Réponses aux questions du 25 janvier 2021

1. Dans les hypothèses de conception de la plus grande rampe de mise à l'eau projetée d'une largeur de 7,6 m, vous prévoyez utiliser une remorque automotrice (SL-40) qui aurait une largeur de 6,85 m en remplacement de celle prévue dans l'étude d'impact (SL-30) d'une largeur de 5,5 m mais qui n'est désormais plus commercialisée (DQ6.4).

Plan No
 97-001-272

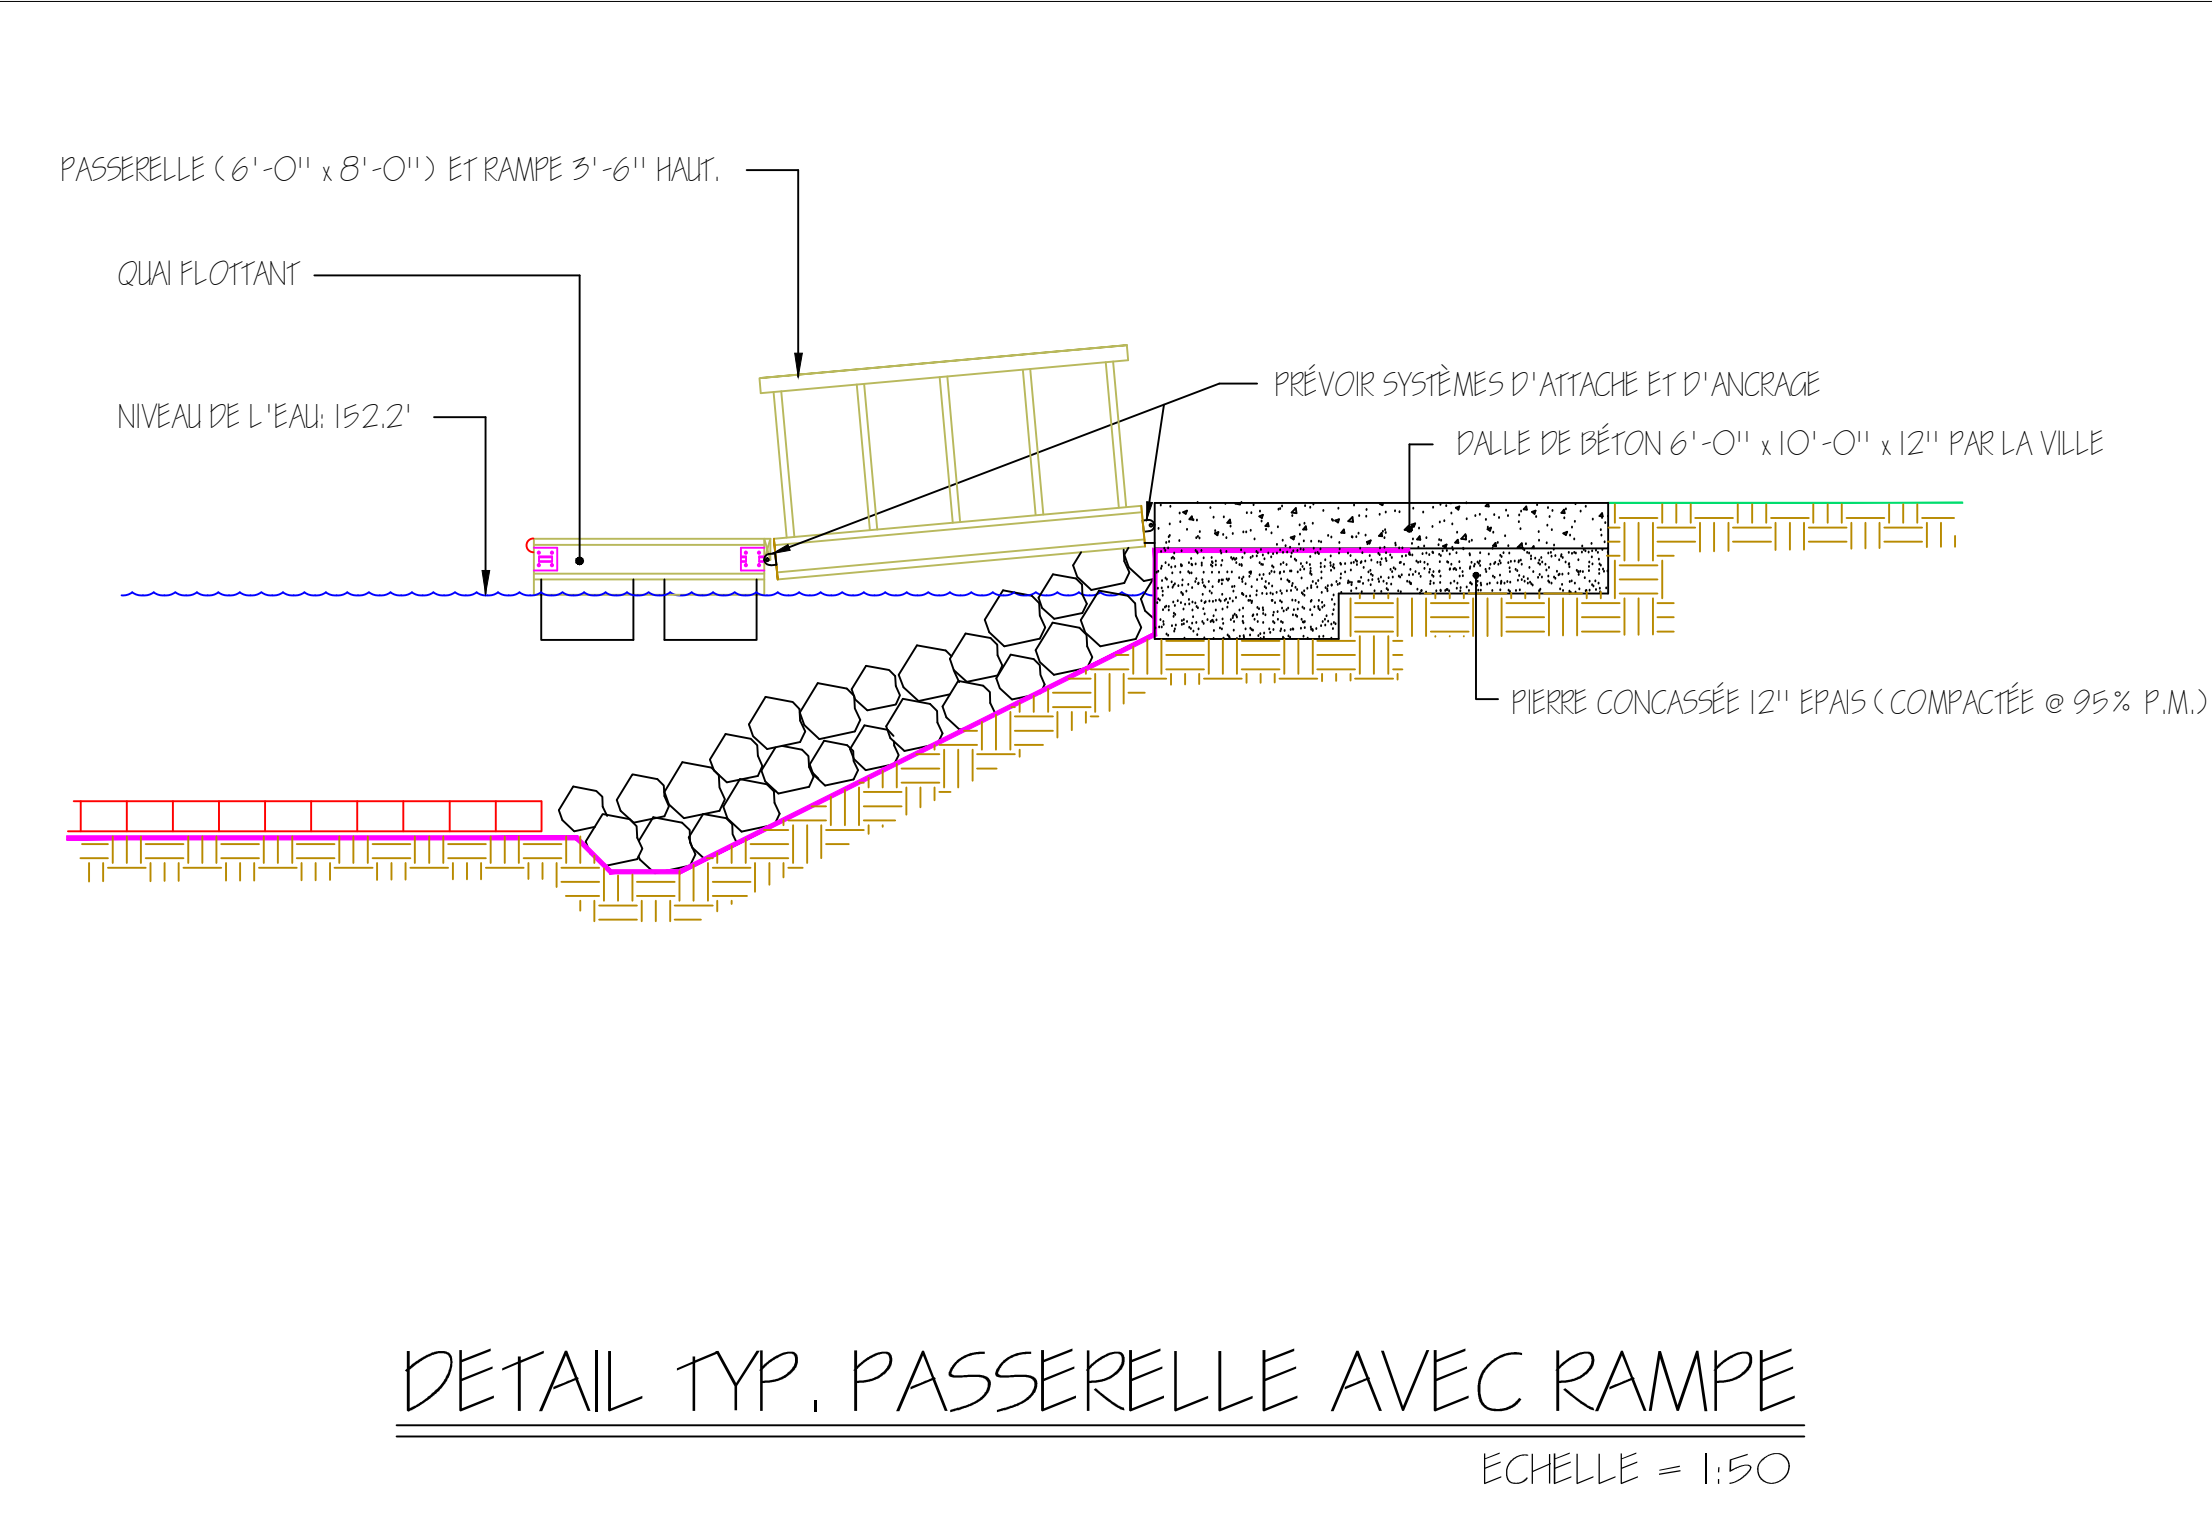
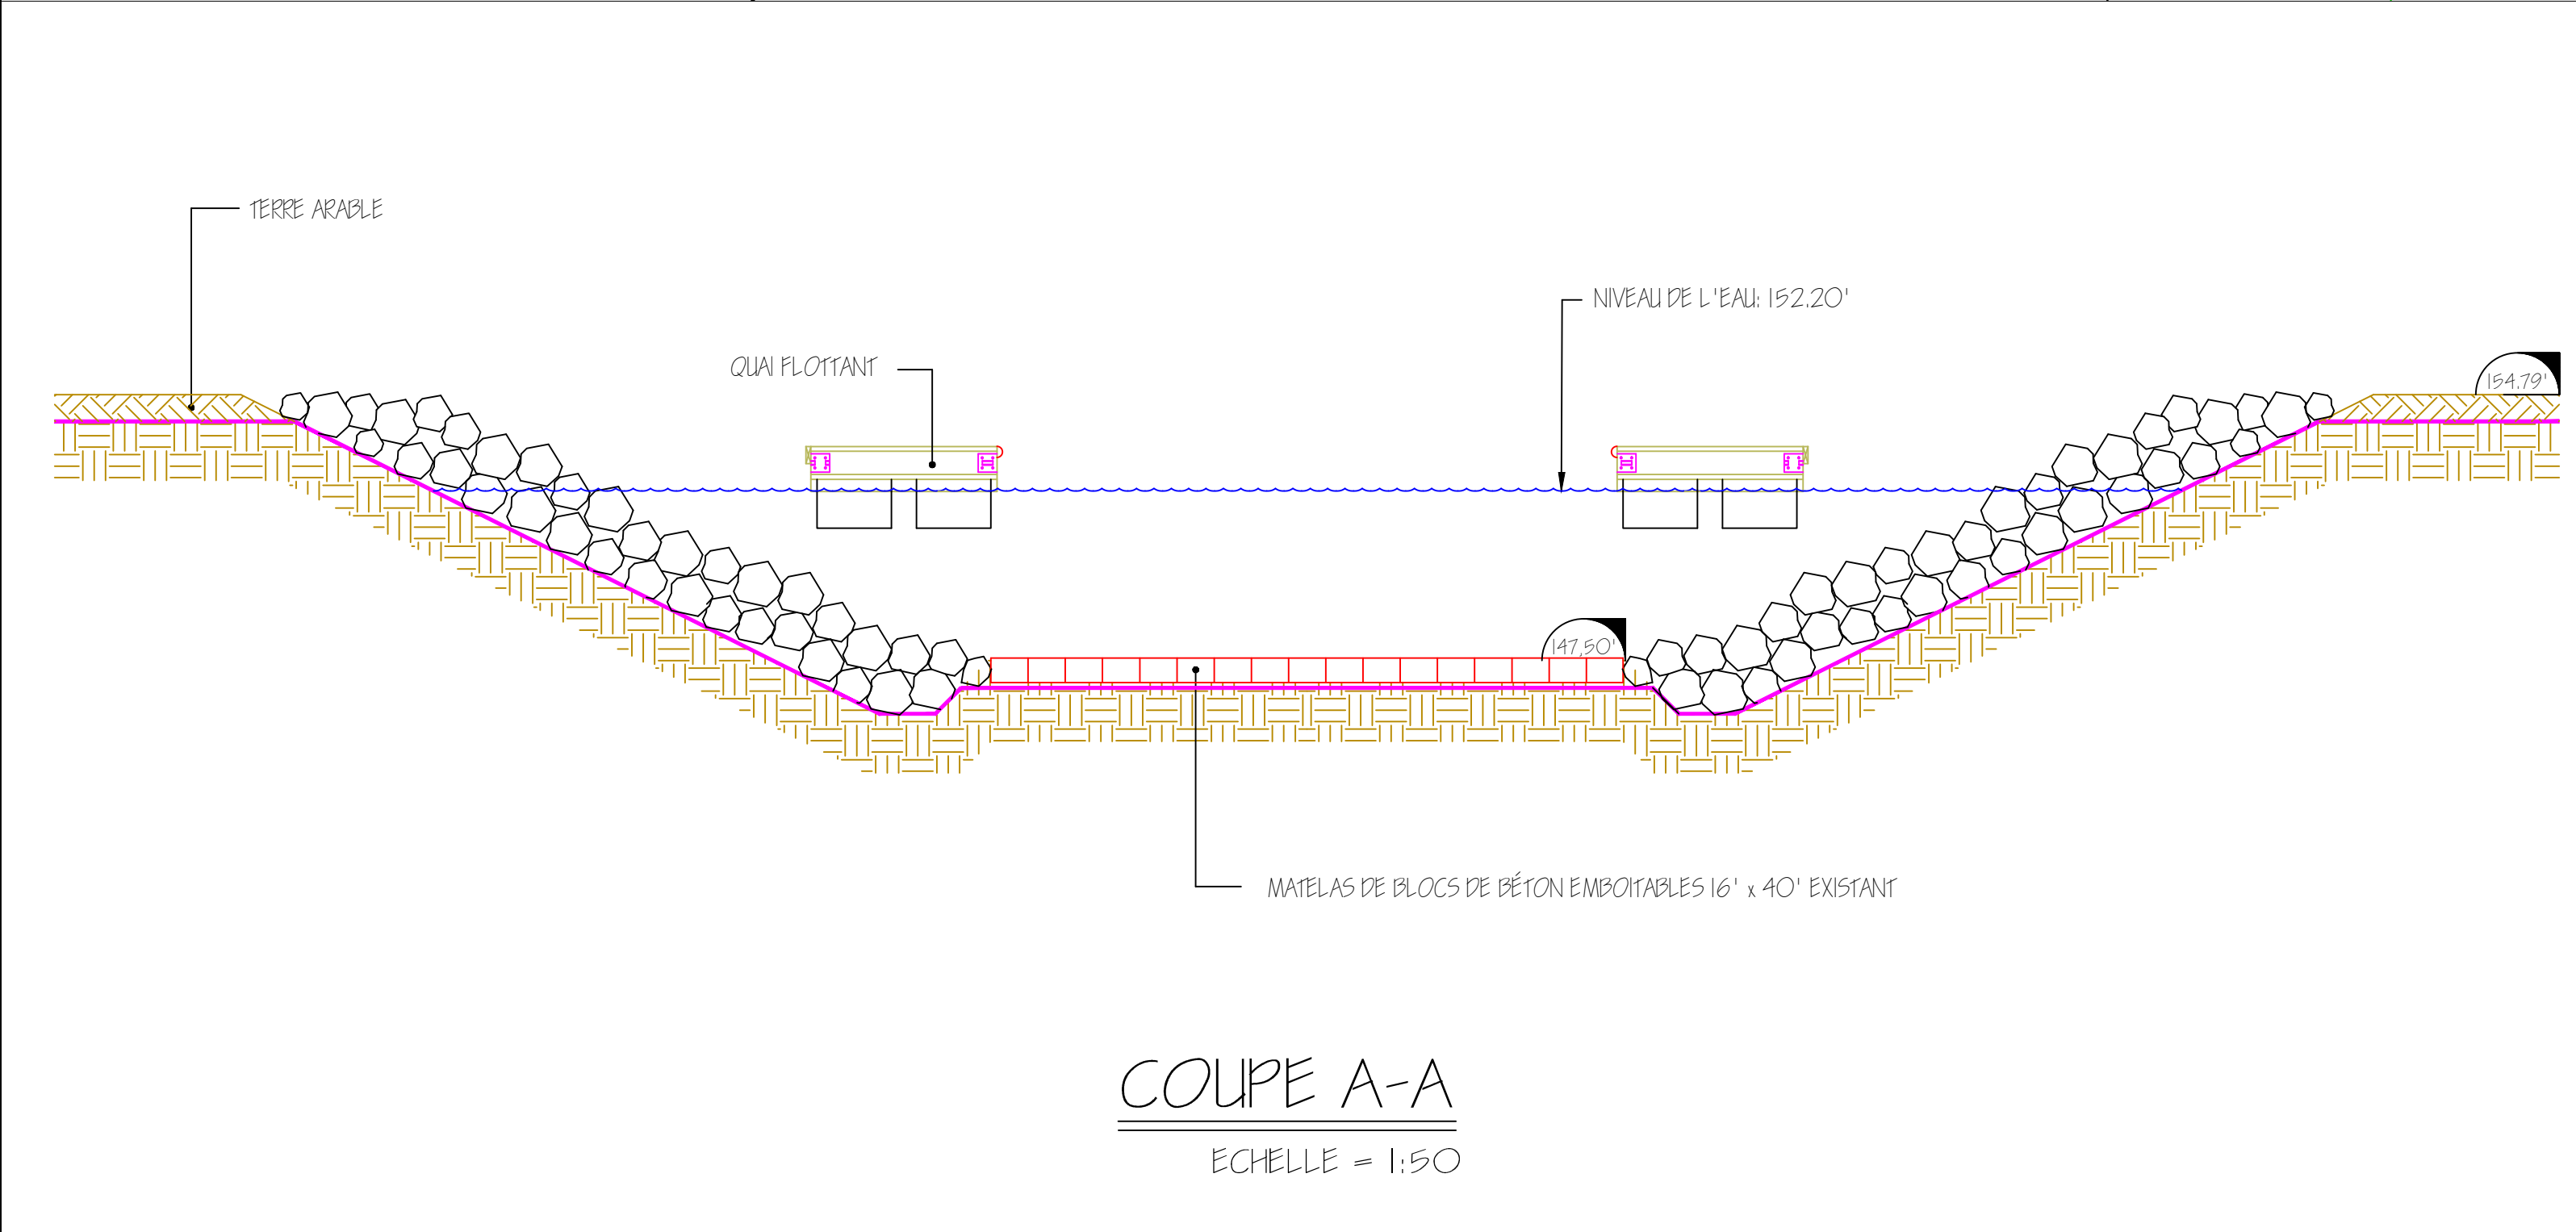
3. Quelle est la dimension maximale (longueur et largeur) des embarcations qui peuvent être mises à l'eau par l'intermédiaire de la rampe existante au parc Marcil ? Quel est le tirant d'eau à son extrémité ?

Sont joints les plans de la rampe de mise à l'eau actuelle du parc Marcil. Tous les paramètres y sont montrés. La rampe a été conçue pour des petites embarcations (chaloupe de pêche) ce qui correspondait aux besoins de l'époque. La rampe est utilisée depuis par toutes sortes d'embarcation parfois de grandes dimensions. Nous ne pouvons pas nous prononcer sur sa capacité maximale.
